Ukončení výroby dehydrátorů Parker- KMP typu WEU a WSG

Firma Parker oznámila ukončení výroby populárních filtrů typu WEU a WSG , které dříve vyráběla firma KMP.

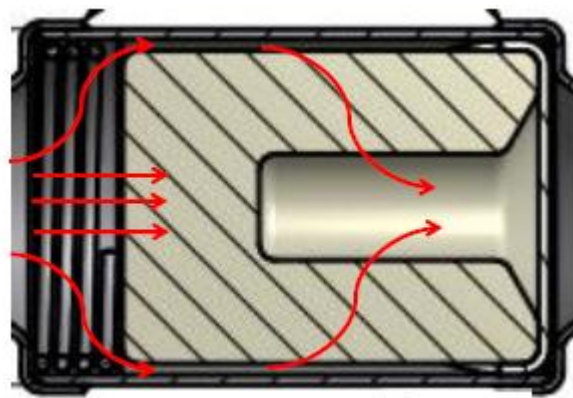
Dehydrátor WEU je nahrazen dehydrátorem Sporlan PR 43 bar

Dehydrátor WSG (s průhledítkem) je nahrazen dehydrátorem Sporlan PRSG 43 bar

Dehydrační látka u původních dehydrátorů WEU/WSG byla tvořena volně uloženými kuličkami molekulového síta XH-9. Nová řada PR/PRSG má pevnou dehydrační vložku tvořenou slisovanými kuličkami molekulového síta XH-9. Tvar dehydrační vložky zaručuje optimální proudění chladiva vložkou.

Rozměry nové řady PR/PRSG zůstávají stejné, jako byly rozměry řady WEU/WSG.

Typové označení zůstává zachováno WEU 032S = PR032S.

Letovací vývody nové řady PR/PRSG jsou celoměděné.

Původní objednáací čísla dehydrátorů Parker- KMP 251.31xx se mění na 251.2800xx.
